SERVICE INFO – INA 0029

Свист от рабочей зоны поликлинового ремня

Производители: Opel, Vauxhall

Коды двигателя: C13DT, Z13DT, Z13DTJ, Y13DT, Z13DTH

Рисунок 3: Различие между шкивами генератора с обгонной муфтой INA 535 0063 10 (для VALEO) и 535 0151 10 (для DENSO)

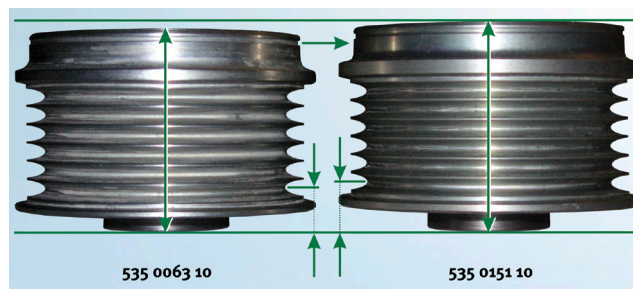
Также INA предлагает шкив генератора с обгонной муфтой для автомобилей с установленным генератором VALEO. Из-за весьма незначительного видимого различия между двумя этими шкивами генератора обращайтесь пристальное внимание на отличительные особенности (см рис. 3).
